改善箇所説明図

【不具合の内容】

【改善の内容】

油圧バルブ(車両上面矢視)

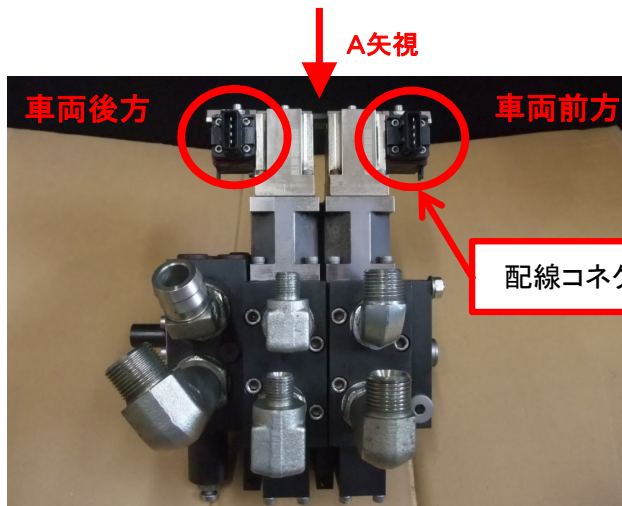
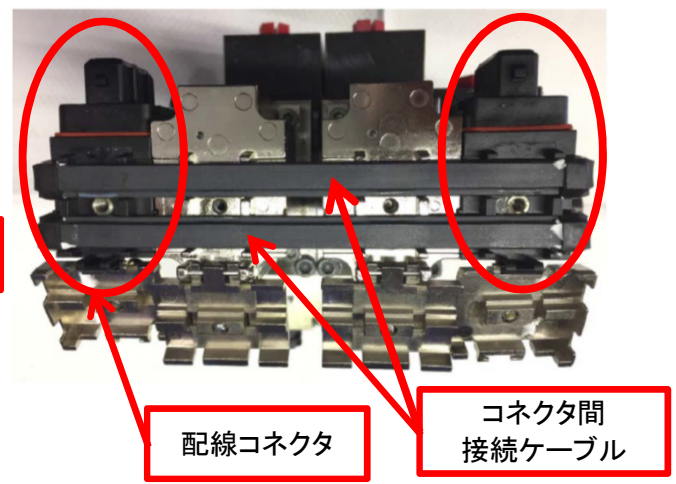
不具合発生箇所

脱着装置付きコンテナ自動車において、コンテナの脱着をコントロールする油圧バルブの配線コネクタ内基板の製造管理が不適切なため、当該基板に不純物が付着しているものがある。
そのため、不純物の影響により回路が短絡してコンテナ脱着作業時に適切な信号が送られず、コンテナの脱着ができないおそれがある。

は交換する部品を示す。

全車両、配線コネクタのロットナンバーを確認し、対象の場合、当該コネクタを良品に交換する。
また、コネクタ間接続用ケーブルを新品に交換する。
